2021年1月28日
日本原燃株式会社

原子力防災訓練における問題点の抽出結果の送付

2020年12月1日総合防災訓練 ERC対応の時系列と抽出した悪さ

2020年度防災訓練時の 情報フローに関する課題

3-a. ERC対応ブース移動までの情報フロー

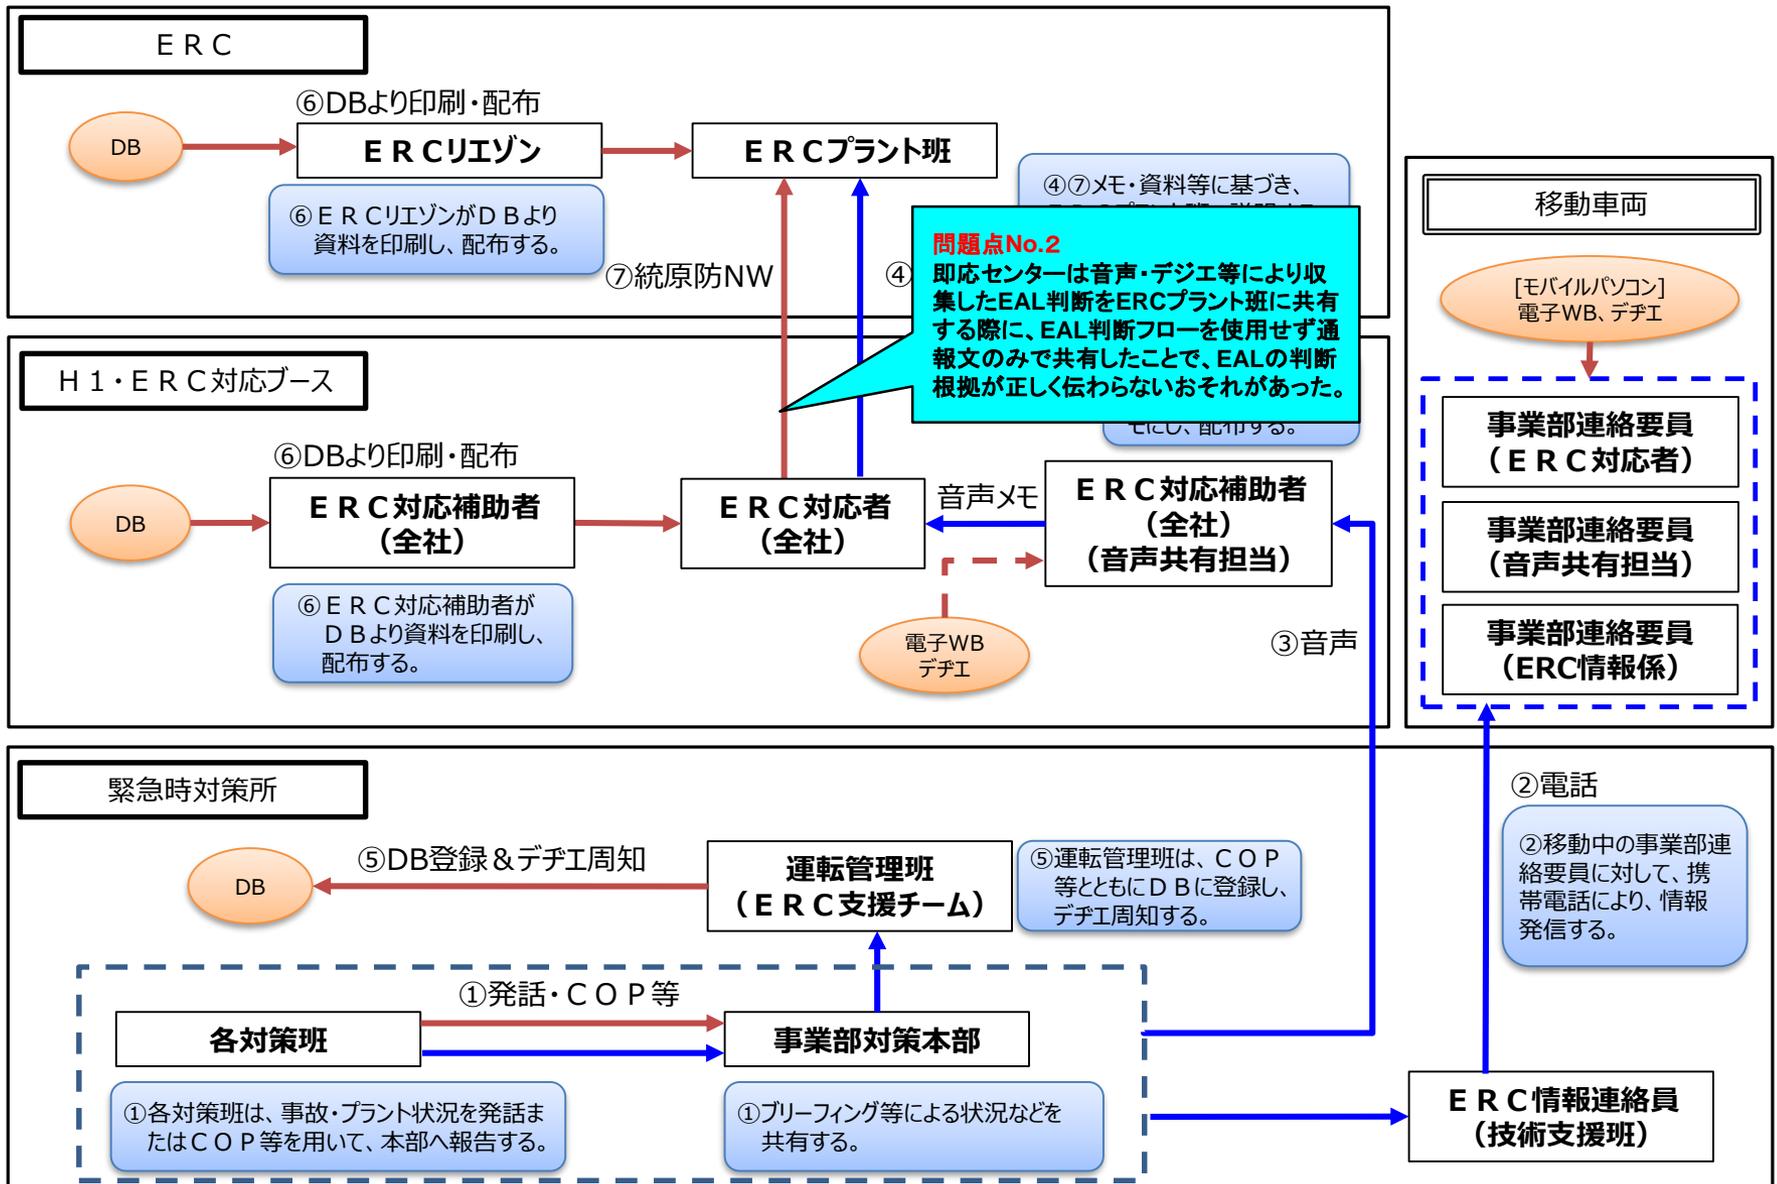
10:13	5	・加工施設がSE02/GE02到達後、周辺状況から説明したことにより、緊急を要する情報(戦略)を早急に伝えられなかった	・事業部連絡要員(ERC対応者)は、加工施設がSE02/GE02に到達する直前に即応センターに到達した。 ・ERC対応者(全社)および事業部連絡要員(ERC対応者)は、説明や説明準備等により、これまでに説明した事項や今後説明すべき内容の共有ができなかった。 ・そのため、事業部連絡要員(ERC対応者)は加工施設の周辺状況から説明したことにより、緊急を要する情報(戦略)を早急に伝えられなかった。	濃縮3-e 事象収束戦略に関する情報フロー	④ ERC対応者(全社)・事業部連絡要員(ERC対応者)→ERCプラント班	事業部連絡要員(ERC対応者)が到着後、これまでの説明内容の共有ができないまま、ERCに事象収束戦略を説明することになった。その結果、周辺状況から説明し、緊急を要する情報(EALに対する戦略)を早急に説明できなかった。

3-b. EALに関する情報フロー

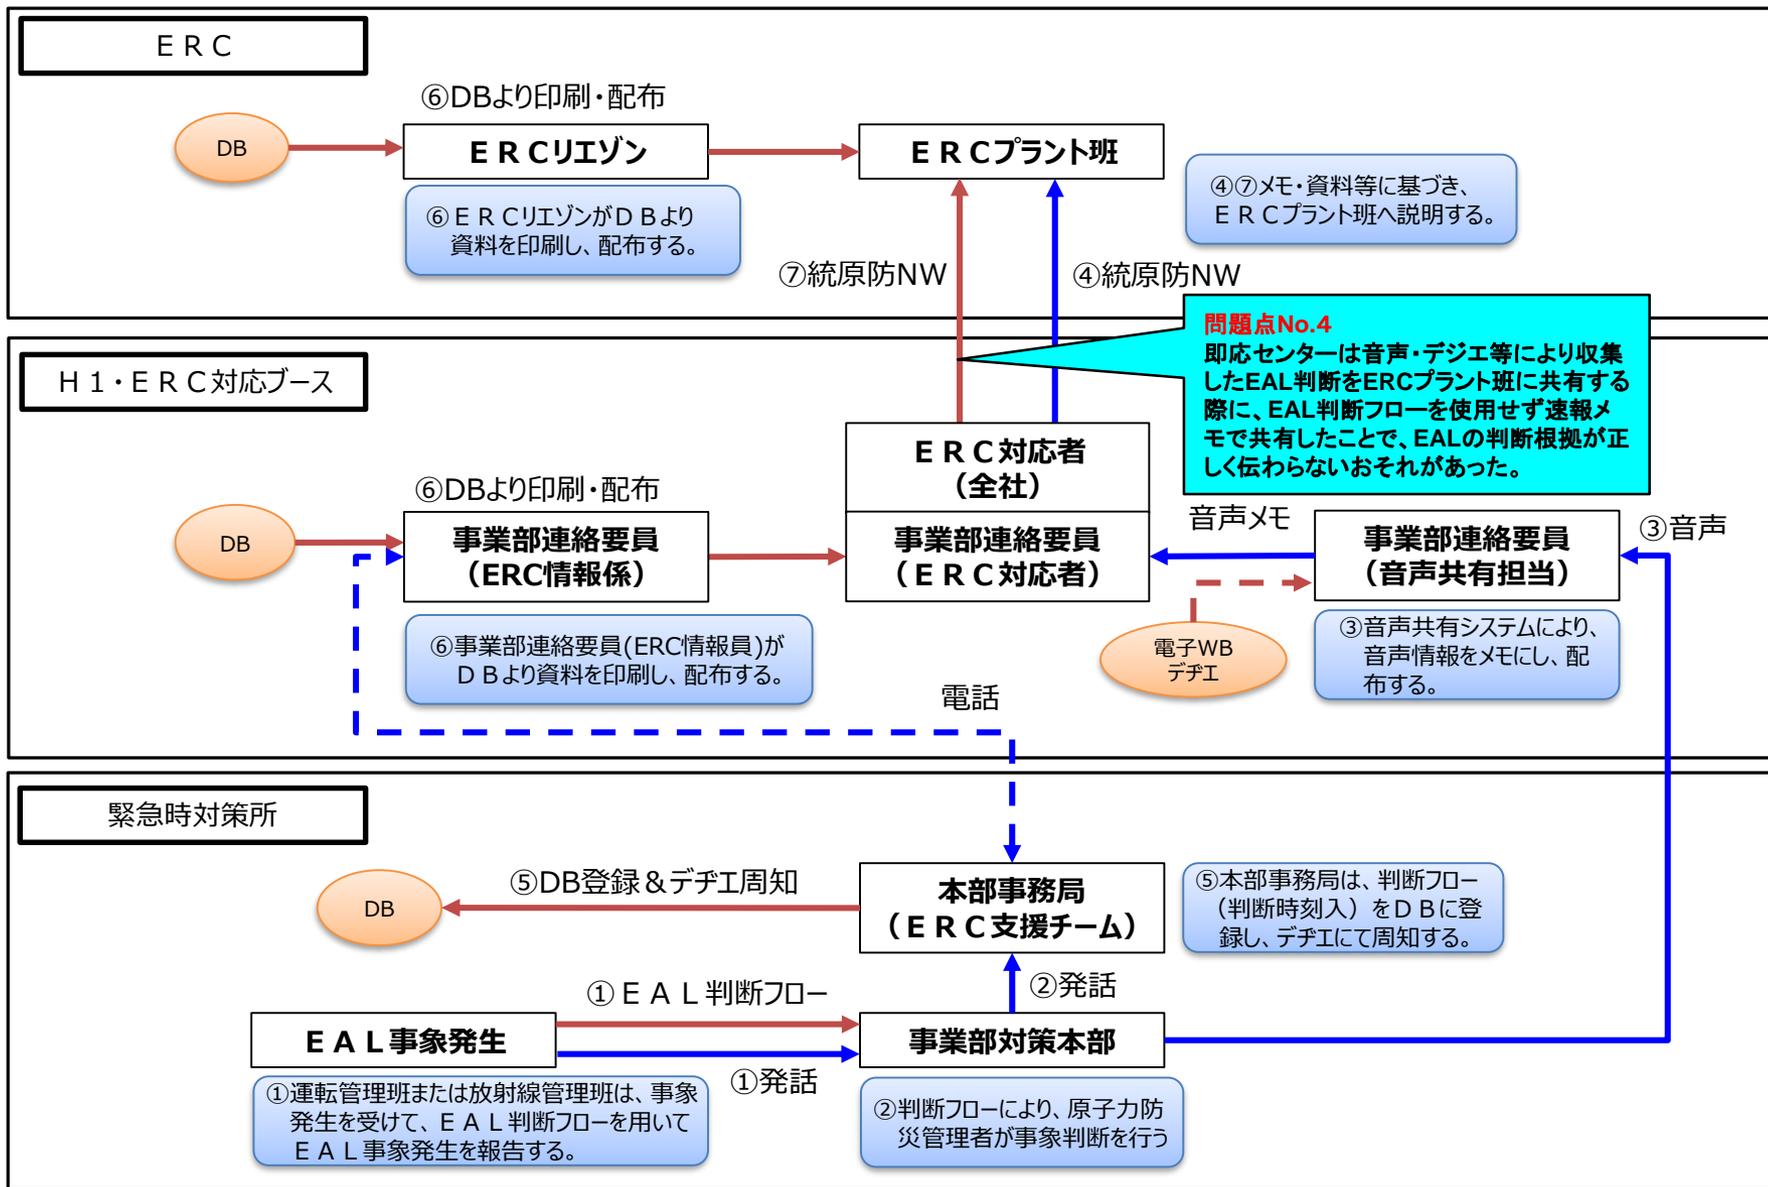
9:55	4	加工施設の排気用モニタ上昇に伴うSE/GE判断において、備付け資料(EAL判断フロー)を使用した説明ができていない。	SE02/GE02に該当する事象が発生した際に、EAL判断フローの準備は進めていた(9:46の指摘を踏まえ)が、以下のとおり説明を実施した。 ・排気用モニタが75000cpmに到達したことを速報メモにて説明 ・COPにて加工施設の状況説明(EAL判断フローを使用するよう指摘を受け中断)	濃縮3-b EALに関する情報フロー	⑦ ERC対応者(全社)→ERCプラント班	即応センターは音声・デジエ等により収集したEAL判断をERCプラント班に共有する際に、EAL判断フローを使用せず速報メモで共有したことで、EALの判断根拠が正しく伝わらないおそれがあった。 【補足】 EAL判断は、ERCプラント班に迅速に情報を共有する必要がある。そのため、事業部対策本部が作成するEAL判断フローのDB登録、DBからの印刷・配布を待たず、正確に情報共有する必要がある。
